Ref.:	Expediente:	NC2019/0003569
		PCT/CN2018/089811
	Modelo de utilidad:	CABLE CONECTOR Y SISTEMA TRANSMISOR
	Solicitante:	Limoss (Dongguan) Co. Ltd.
	Actuación:	Respuesta a Requerimiento art. 45 Decisión 486

Respuesta al Oficio N° 10146 del 18/08/2020

**Segunda terminal (14) de la
presente invención**

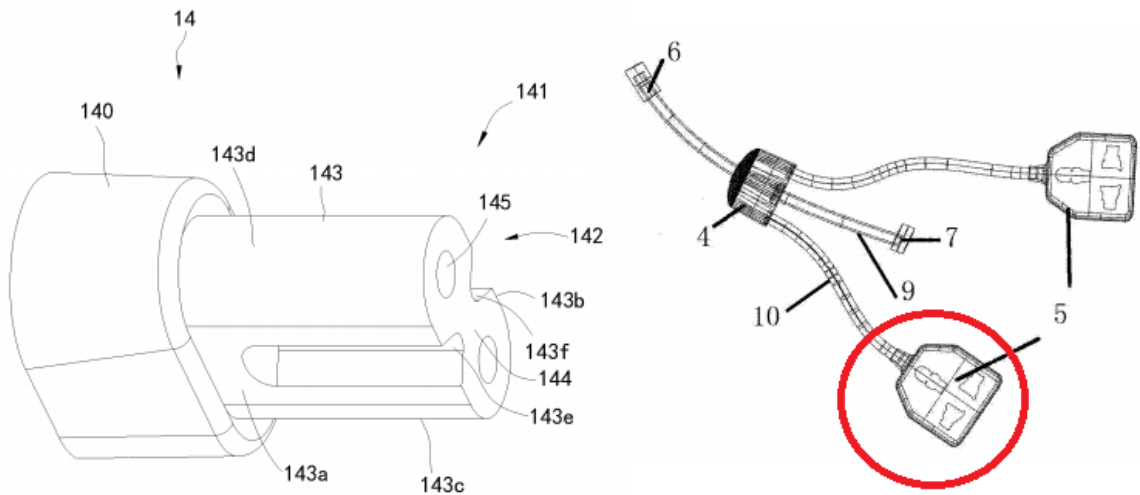
De forma específica, el documento D1 divulga una “toma de corriente vigilada 5” o una salida o enchufe, la cual es totalmente diferente a la segunda terminal (14) definida en la presente invención, donde dicha toma de corriente (5) de D1 corresponde a un enchufe de un voltaje y frecuencia

específico que comprende tres puertos de conexión para conectar aparatos electrónicos que se ajusten al mismo, como se muestra a continuación:

Concretamente, la nueva reivindicación independiente 1 establece que dicha “segunda terminal (14) comprende un cuerpo de terminal (140), y la interfaz de enchufe (141) está dispuesta con una porción de enchufe (142) acoplada a un lado del cuerpo de terminal (140) y se extiende longitudinalmente hacia fuera desde el lado, y con al menos un electrodo formado en la porción de enchufe (142), en donde la porción de enchufe (142) tiene un ancho, un alto, y un largo y comprende un marco aislante (143) que define una forma de la porción de enchufe (142), en donde el marco aislante (143) tiene una primera y una segunda superficies laterales (143a, 143b) las cuales se extienden a lo largo de la dirección del ancho y la dirección de longitud y están opuestas una a la otra, una tercera y una cuarta superficies laterales (143c, 143d) las cuales se extienden entre la primera y la segunda superficies laterales a lo largo de la dirección del alto y la dirección del largo y son opuestas una a la otra, y una porción de extremo (144) que se extiende a lo largo de la dirección del ancho y la dirección del alto en un extremo exterior del marco aislante (143)”, donde estas disposiciones no se encuentran divulgadas ni sugeridas en el documento D1, el cual se limita a indicar que el conector tiene tres puertos de conexión, únicamente.

Del mismo modo, dicha reivindicación independiente 1 especifica que *“una superficie de extremo exterior de la porción de extremo (144) del marco aislante (143) está provista con al menos una abertura (145), dicha abertura se extiende hacia el cuerpo terminal (140) y el electrodo está dispuesto dentro de la abertura (145)”*, lo cual se encontraba anteriormente definido en la antigua reivindicación dependiente 4. Esta característica se refiere específicamente a la inclusión de una serie de aberturas que se extienden hacia el cuerpo terminal, donde luego se va a disponer el electrodo, hecho que no es sugerido por el documento D1.
